INSTITUTO NACIONAL DE AGUAS POTABLES Y ALCANTARILLADOS
INAPA

INAPA-CCC-LPN-2025-0063

CIRCULAR No. 1 DE RESPUESTAS
COMITÉ DE COMPRAS

**“AMPLIACIÓN ACUEDUCTO SAN FRANCISCO DE MACORÍS, ZONA NORTE Y SUR, PARTE A Y B,
PROVINCIA DUARTE, ZONA III SNIP 16695”**

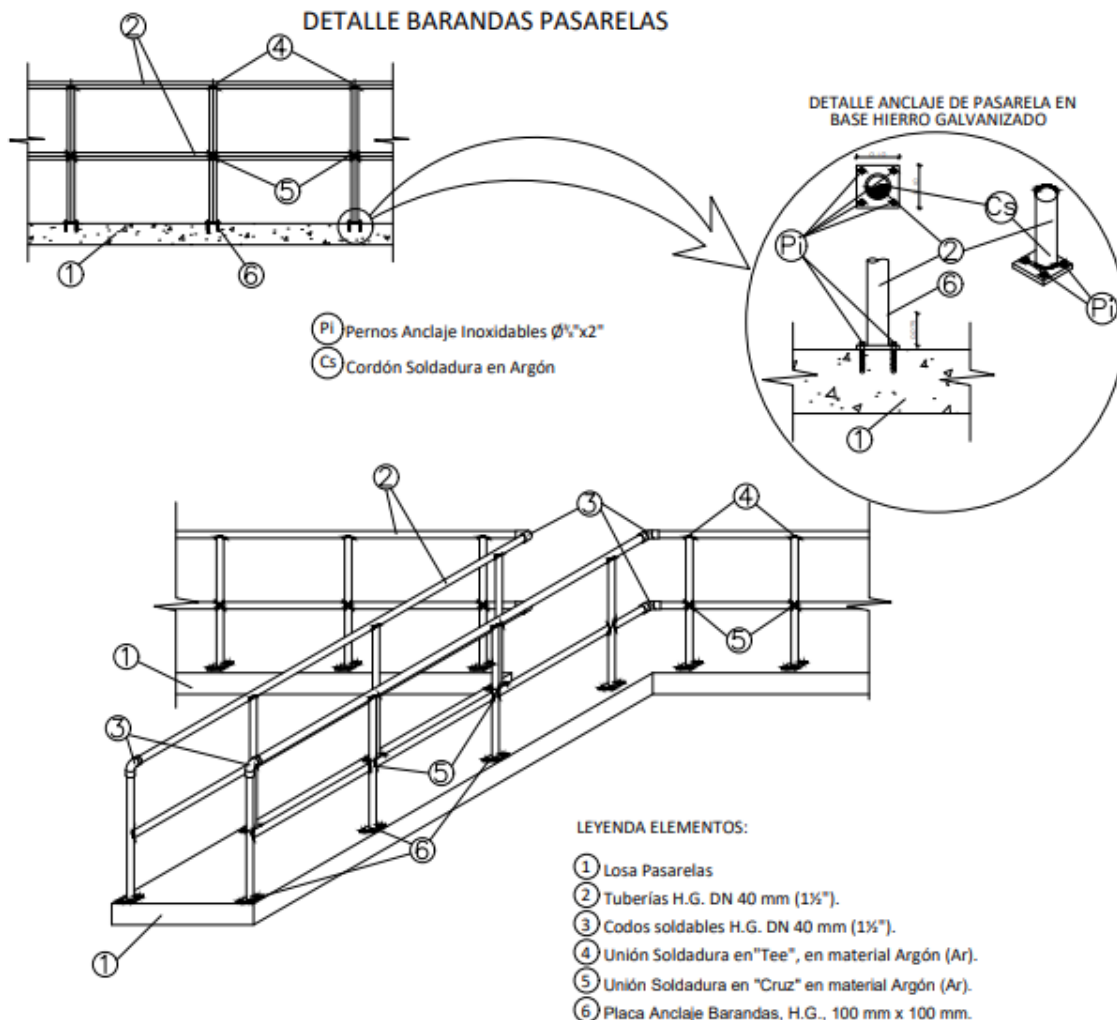
- 18) Con relación a la partida 3.3 TINAS del documento LP Acueducto Zona Norte y Sur Parte A (lote 1); favor enviar dimensiones de las tinas, esto permitirá estimar los costos de estas partidas:

3.3.1	Repicado interior de tinas	1.00	PA
3.3.2	Bote de material demolido	1.00	PA

RESPUESTA: Las dimensiones a considerar son: (2.00 x 2.30 x 1.15) m.

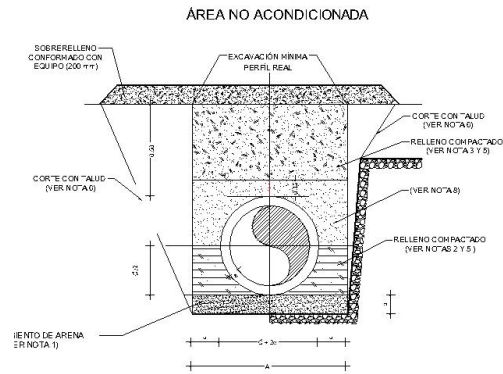
12 DUCHA

12.1	Piso H.S. para ducha de emergencia (Incluye movimiento de tierra)	1.00	Ud
12.2	Desagüe de piso	1.00	Ud
12.3	Ducha de emergencia y lava ojos (Suministro e instalación)	1.00	Ud
12.4	Tuberías y piezas	1.00	Ud
		1.00	Ud

RESPUESTA:

SECCIÓN No. 1

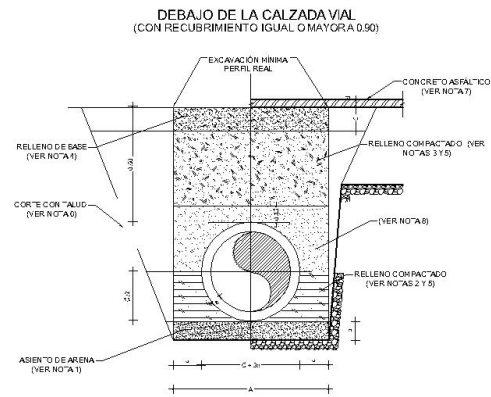
23) Con relación a la partida 13.2 Movimiento de tierra (Excavación, Asiento de arena, Relleno y Bote) del documento LP Acueducto Zona Norte y Sur Parte A (lote 1); favor enviar sección transversal de las zanjas indicando espesores de asiento de arena y relleno compactado para cada tipo de tubería, así como, las longitudes de zanjas.

RESPUESTA: Tubería Ø3" PVC SCH-40, L=70.00 m.

SECCION B-B

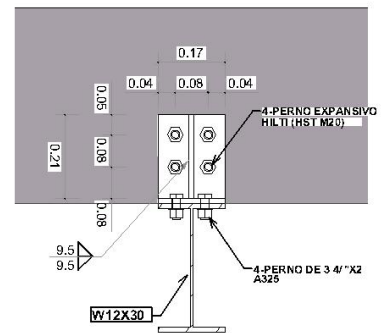
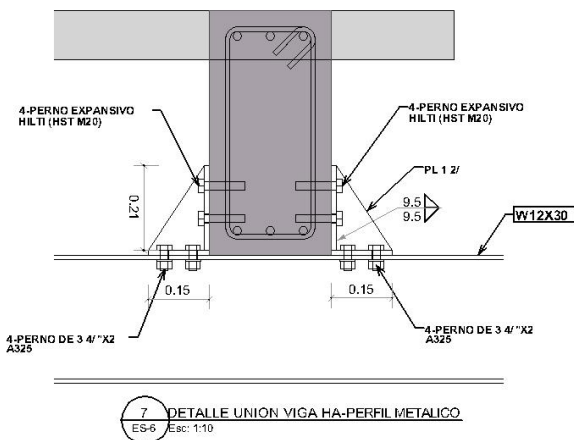
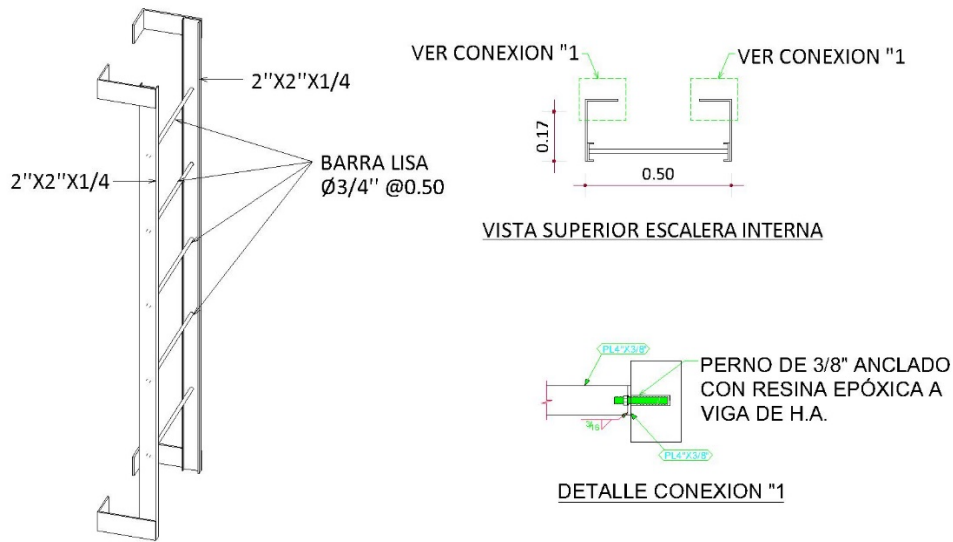
33) Con relación a la partida 8.2 Escalera Acero Inoxidable L= 2.50 M del documento LP Acueducto Zona Norte y Sur Parte A (lote 1); favor enviar detalles estructurales, arquitectónicos y constructivos de esta escalera.

RESPUESTA:

REGISTRO PARA VALVULA Ø12"

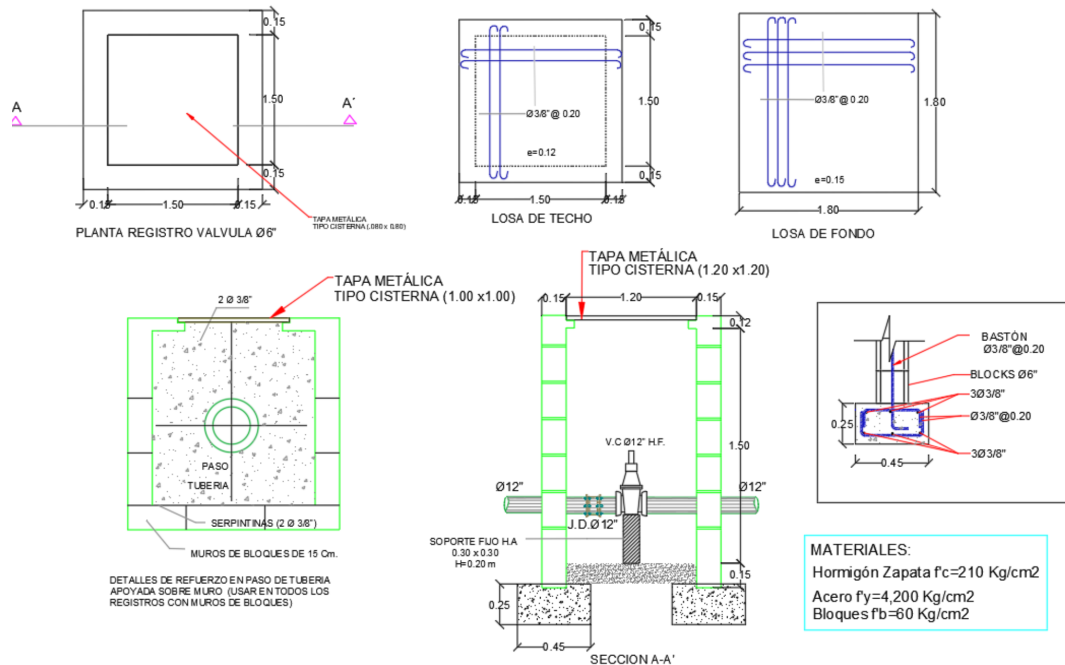
78) Con relación a la partida 8.3 Registro para válvula 4" (según detalle en planos) (1.00 x 1.00 x 1.15) incluido en la partida general C-1 CISTERNA DE 585 M3 del documento LP Acueducto Zona Norte y Sur Parte A (lote 1), favor suministrar el plano con detalle, al que hacen referencia en la descripción de la partida.

79) Con relación a la partida 9.5.2 Registro de H.A. (1.60 x 1.60 x 1.60) (ver detalles en planos) incluido en la partida general C-1 CISTERNA DE 585 M3 del documento LP Acueducto Zona Norte y Sur Parte A (lote 1), favor suministrar el plano con detalle, al que hacen referencia en la descripción de la partida.

REGISTRO 2.20 x 2.20 x 1.90 m PARA VALVULA

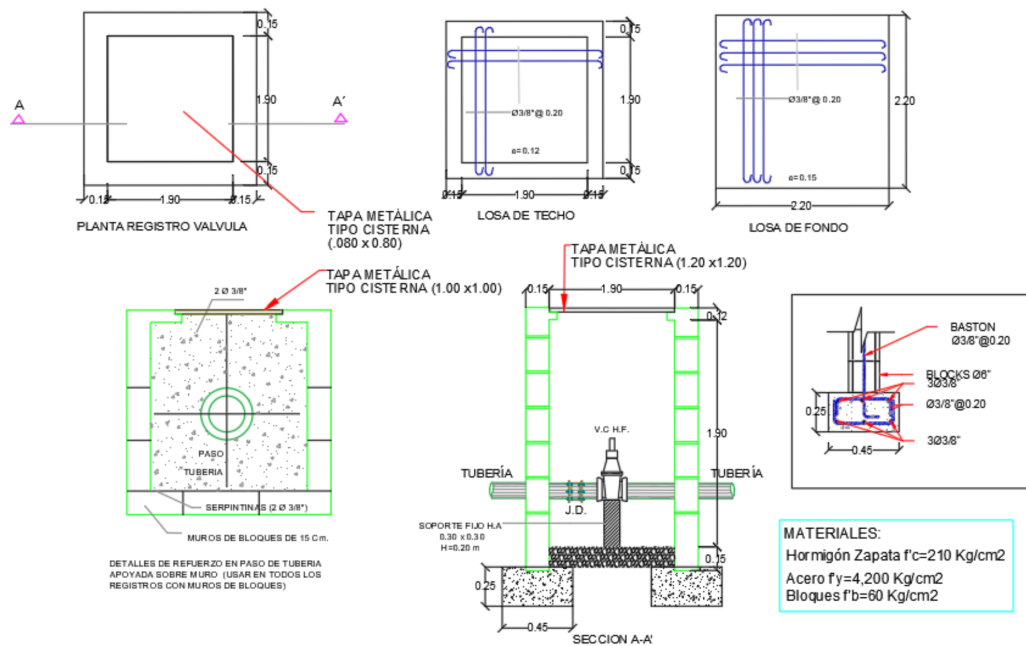
- 123) Con relación a la partida 8.14 Registro para válvula (2.20 m x 2.20 m x 1.90 m) (Incluye tapa de metálica de 0.80m x 0.80m) (Según detalle de diseño) incluida en la partida general F-1 DEPOSITOS REGULADOR SUPERFICIAL DE H.A CAPACIDAD 1.0MDG (CENTRO) del documento LP Acueducto Zona Norte y Sur Parte A (lote 1); favor enviar el detalle de diseño al que hacen referencia en la descripción de la partida.

REGISTRO 2.00 x 2.00 x 1.70 m PARA VALVULA

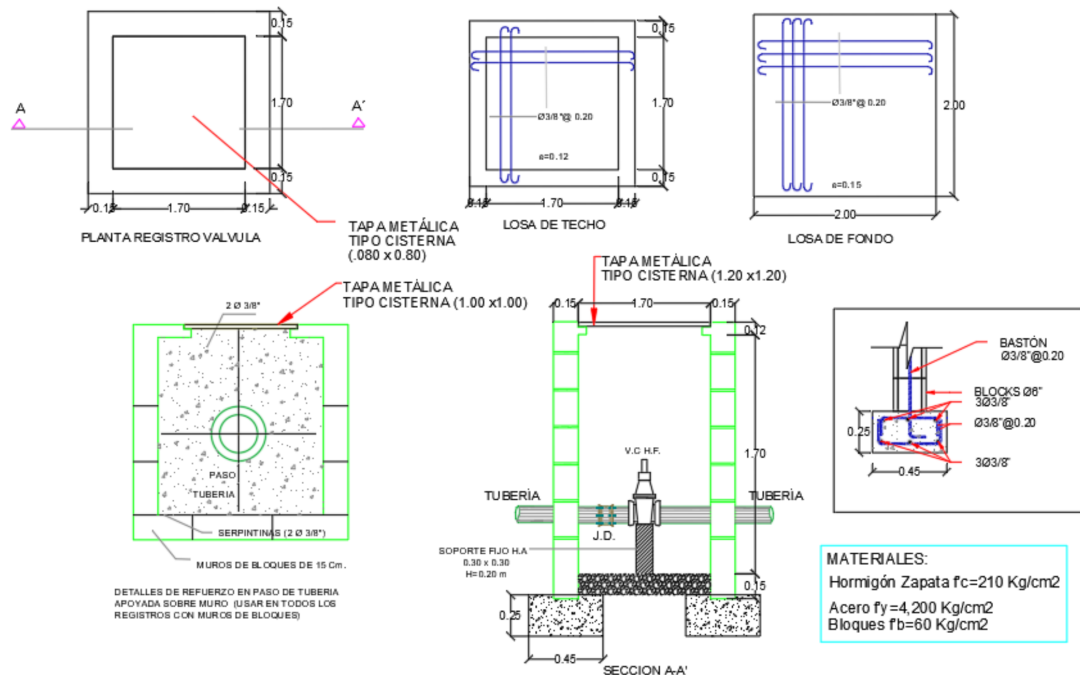
- 124) Con relación a la partida 8.15 Registro para válvula (2.00 m x 2.00 m x 1.70 m) (Incluye tapa de metálica de 0.80m x 0.80m) (Según detalle de diseño) incluida en la partida general F-1 DEPOSITOS REGULADOR SUPERFICIAL DE H.A CAPACIDAD 1.0MDG (CENTRO) del documento LP Acueducto Zona Norte y Sur Parte A (lote 1); favor enviar el detalle de diseño al que hacen referencia en la descripción de la partida.
